委員から頂いた質問事項への回答

(柏崎刈羽原子力発電所の安全対策の確認事項)
No.16 水素爆発対策

2023年6月2日
東京電力ホールディングス株式会社

事象初期の水素濃度差・フランジ近傍の水素濃度差

【ご指摘】事象初期の水素濃度差

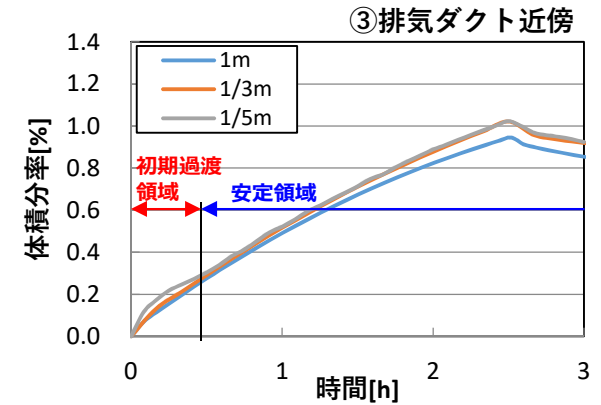
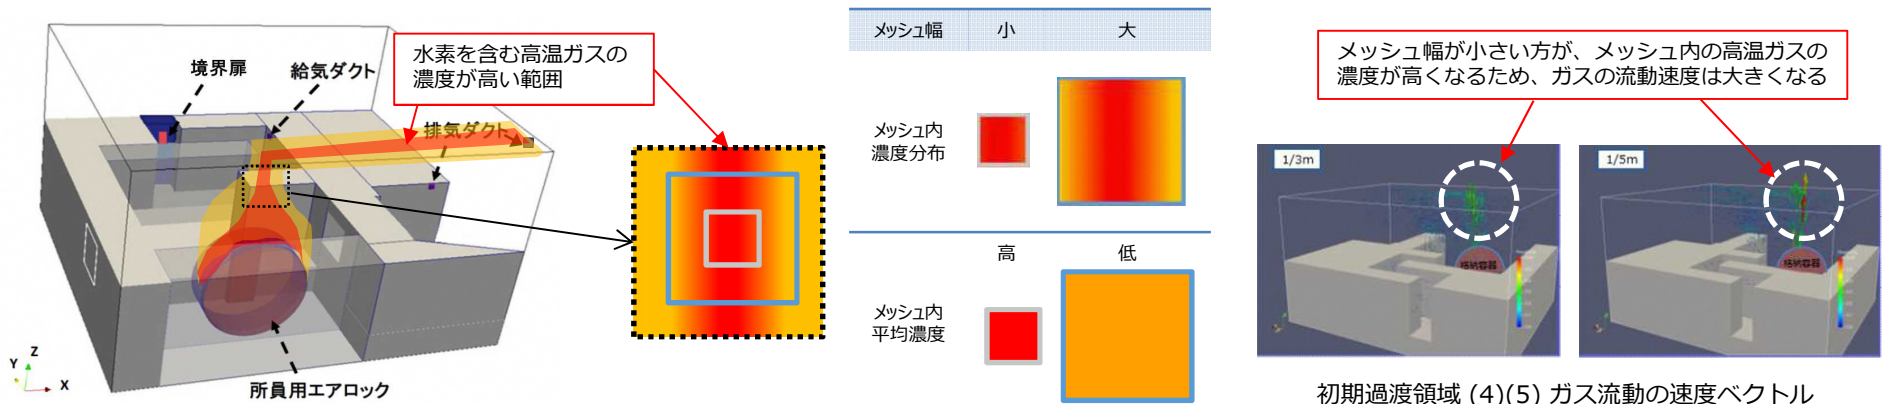
【ご指摘】 今回の解析結果（p 3の③排気ダクト近傍、時間0 h付近）にも見られますように、格子1/3と1/5で水素放出の初期時間で濃度の微妙な違いが見られる原因がわからない。

- 初期過渡領域
 - (1) 事象初期、常温の空気が満たされている部屋に、水素を含んだ高温ガスの噴き出しが開始される。
 - (2) 格納容器からの噴き出し部直上の狭い範囲に、水素を含む高温ガスが集中的に流れる領域が現れる。
 - (3) 流れ場が狭いことから、水素を含む高温ガスの濃度の濃淡がメッシュ幅により若干異なり、メッシュ幅が小さいほうが、その流れ場中心付近の濃度が若干高い状態となる。
 - (4) 水素を含んだ高温ガスの濃度が高いほど、部屋の中でガスを流動させる駆動力が大きくなる。
 - (5) 排気ダクト近傍を含むメインストリームにおいて、メッシュ幅が小さい方が水素を含む高温ガスの流量が若干大きくなり、水素濃度も若干高くなる。
- 安定領域
 - (6) 時間の経過により、水素を含む高温ガスが部屋全体に拡散され、濃度が均一化し、ガスの流れも安定する。
 - (7) ガスの流れが安定してしまうと、メッシュ幅が1/3mと1/5mでは水素濃度の差は解消される。

なお、事象初期から流れが安定するまでの時間は限定的であり、水素濃度がピークに到達する時刻においては流れは安定し、メッシュ幅が1/3mと1/5mでは水素濃度の差は解消されることから、局所エリアの安全対策の要否の判断に影響はない。

【ご指摘】フランジ近傍（水素漏えい箇所）の水素濃度差

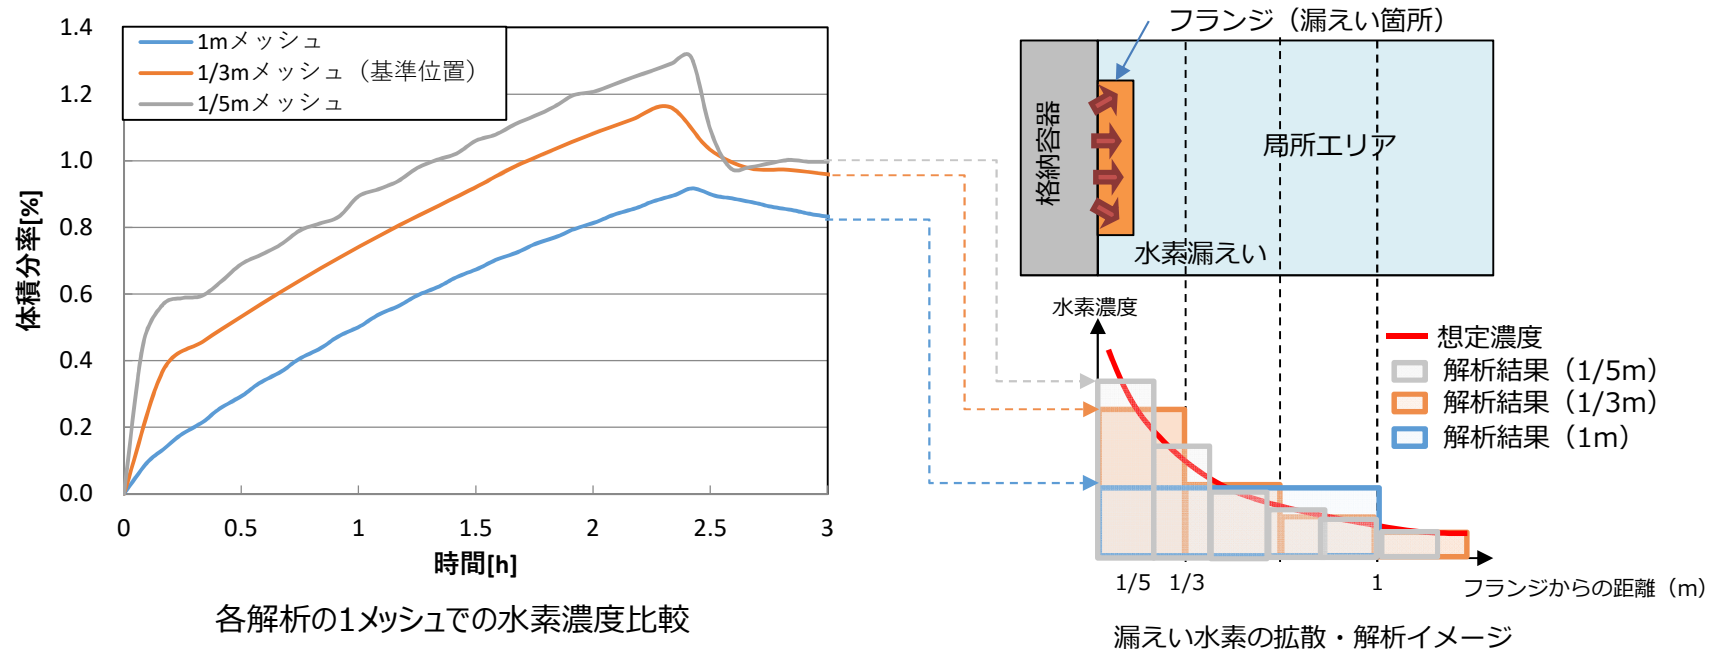
【ご指摘】1メッシュの結果比較（p 4 左図）においても濃度の相対値に思った以上の大きな違い（6倍にも及ぶ）がある。

- 水素漏えい箇所のフランジ近傍の1メッシュの水素濃度は、メッシュ幅が小さくなるにつれて、漏えいする格納容器ガス組成値（30vol%程度）に漸近するため、1メッシュで比較すると、メッシュ幅が小さいほど濃度は高い傾向となる。
- そのため、フランジ近傍の同じ1m³の水素濃度について、メッシュ幅1/3mと1/5mの場合の解析結果を比較することで、メッシュ依存性について検証し、その結果、メッシュ幅1/3mと1/5mの水素濃度に有意な差がなく、メッシュ依存性は飽和傾向であることを確認した。
